Zápis č.2/2023 výboru pro územní plánování

- 1, Projednání vyjádření pana Dominika Pišťáčka ke sdělení starosty Veverské Bítýšky ze dne 21.9.2023 – opěrná stěna a oplocení, Pod Stráží 916 Veverská Bítýška

- 2, Žádost o vyjádření města k výstavbě rodinného domu na p.č. 2030 na ulici M. Kudeříkové. Žádost si podal pan Martin Bušík, Legionářů 38H, 69501 Hodonín

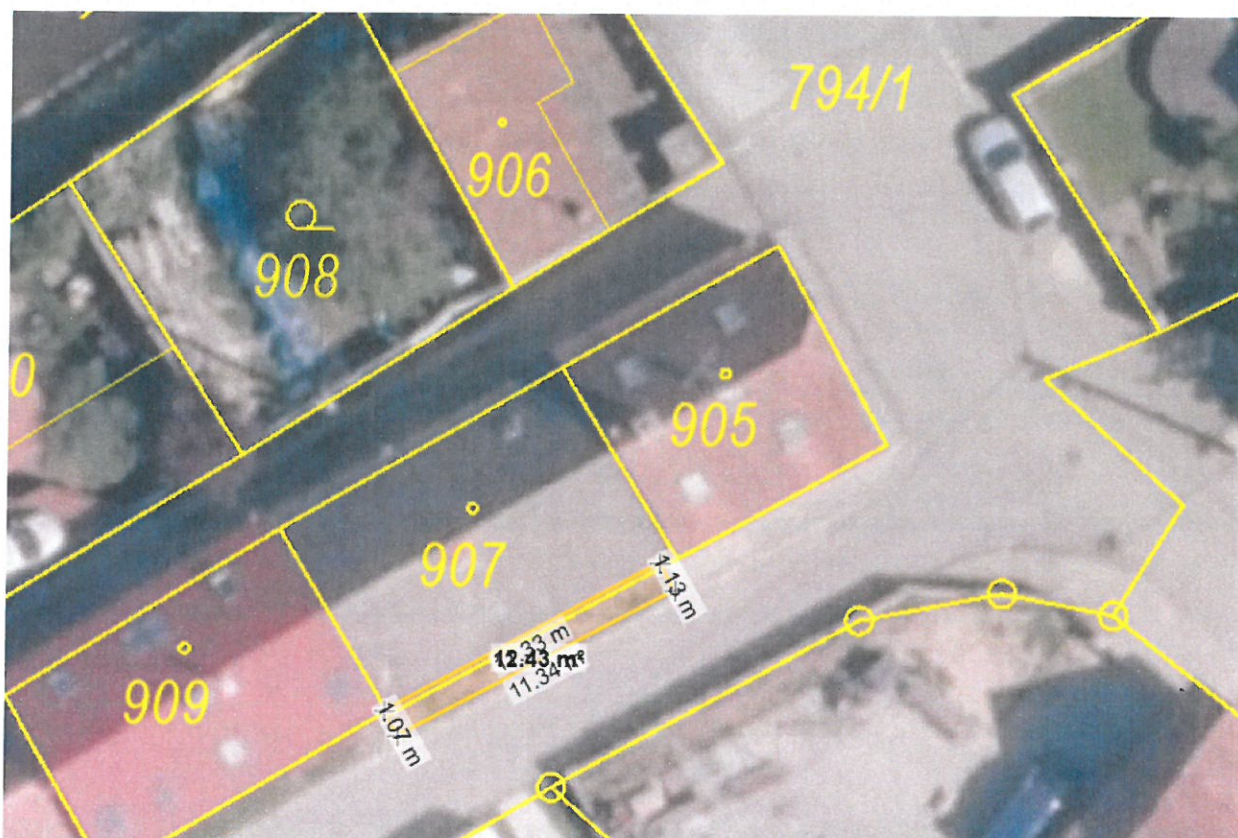
Závěrem po komplexním posouzení Policie ČR ve smyslu ustanovení § 1 zákona č. 12/1997 Sb., o bezpečnosti a plynulosti provozu na pozemních komunikacích uvádí, že **stávající pozemní komunikace na pozemku parc.č. 2020/1, k.ú. Veverská Bítýška je z hlediska bezpečnosti, plynulosti, stavebně a dopravně-technického stavu nevyhovující**, protože:

- A. neodpovídá minimálním požadavkům ČSN 73 6110, kterými ministerstvo dopravy definovalo minimální požadavky pro projektování místních komunikací a veřejně přístupných účelových komunikací.
- B. nejsou splněny minimální požadavky vyhlášky č. 501/2006 Sb. o obecných požadavcích na využívání území.
- C. nejsou splněny vyhlášky č. 398/2009 Sb. o obecných technických požadavcích zabezpečující bezbariérové užívání staveb, ve znění jeho pozdějších změn a doplnění.

D. nejsou splněny minimální požadavky vyhlášky č. 23/2008 Sb. o technických podmínkách požární ochrany staveb, jelikož:

„vjezdy na pozemky obestavené, ohrazené nebo jiným způsobem znepřístupněné a určené pro příjezd požární techniky musí být navrženy v minimální šířce 3,5 m a výšce 4,1 m“

„každá neprůjezdná jednopruhová přístupová komunikace delší než 50 m, pokud je komunikací jedinou, musí být na svém zakončení navržena se smyčkovým objezdem nebo plochu umožňující otáčení vozidel.“

Vzhledem k výše uvedeným závěrům PČR nemůže v současném stavu komunikace stavbu rodinného domu doporučit. Pokud by však stavebník po domluvě se sousedy přešel s návrhem jak komunikaci udělat bezpečnější, případně oslovil dopravního specialistu, VÚP bránit výstavbě nebude.

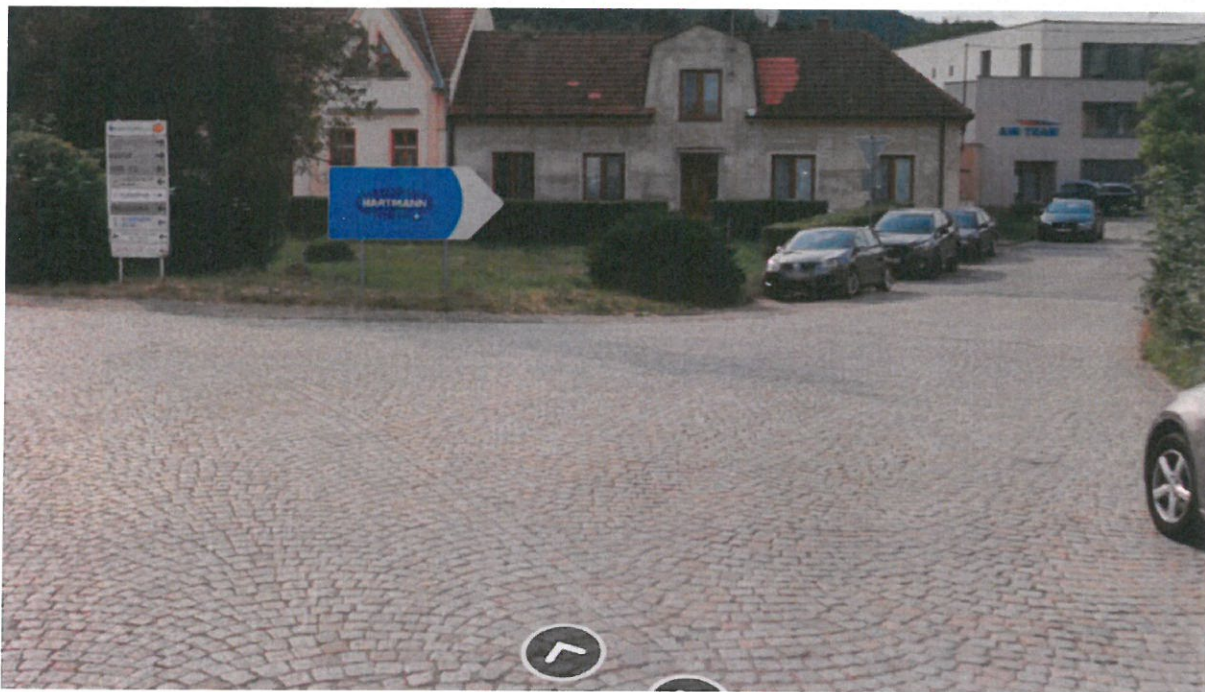
Ad3, Pan Zdeněk Prudil požádal zastupitelstvo města o pronájem části pozemku p.č. 794/1 ve vlastnictví města o ploše cca 12 m² za účelem uskladnění palivového dřeva. VÚP se žádostí pana Prudila zabýval a pronájem požadované plochy, která navazuje na dům ve vlastnictví pana Prudila na p.č. 907 nedoporučuje. Parcela č. 794/1 je komunikace jejíž součástí je i přilehlá plocha sousedící s domem pana Prudila. Šířka přilehlé plochy je kolem 1 metru. V případě, že by pan Prudil na tuto plochu uskladnil palivové dřevo, dojde k omezení bezpečnosti chodců pohybujících se v dané ulici při průjezdu motorového vozidla.
